新規制基準、組織改正、保全区域変更等
に係る保安規定変更認可申請について

日本原燃株式会社

令和4年4月25日

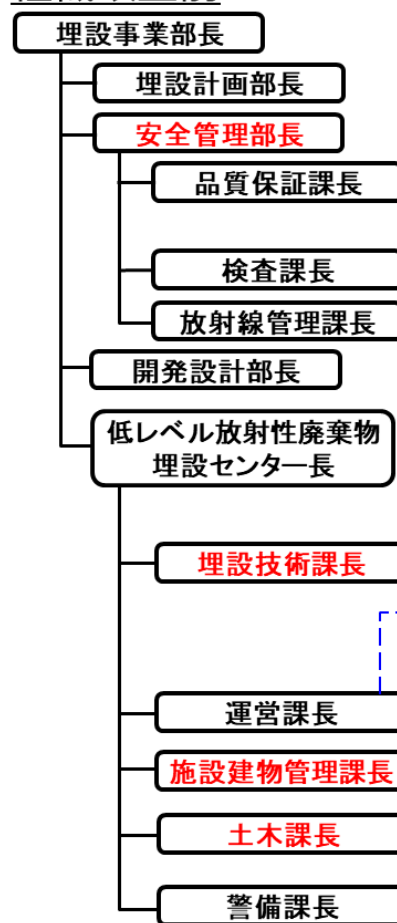
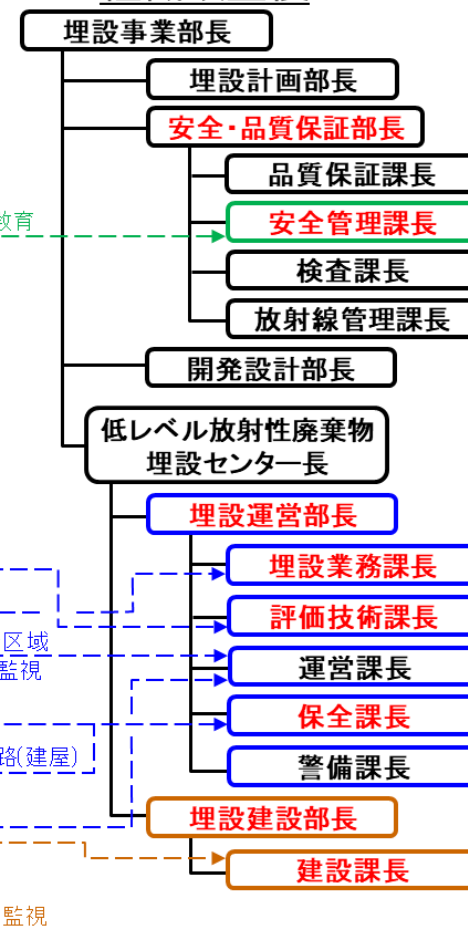
事業の変更許可に基づく埋設設備構築工事が本格化している環境下において、保安活動*の安全・着実な実施のため、埋設センターに操業・建設業務を集中させるとともに、安全管理業務（非常時等の措置、保安教育）を埋設センター外に移管し事業部内けん制機能を強化する。

○右図の組織改正に伴い、以下の改正を行う。

- ・第8条（職務）
- ・別図1 保安に関する組織（第7条関係）
- ・別表1 施設の管理及び点検、工事等に関する業務の担当課長（第8条関係）等
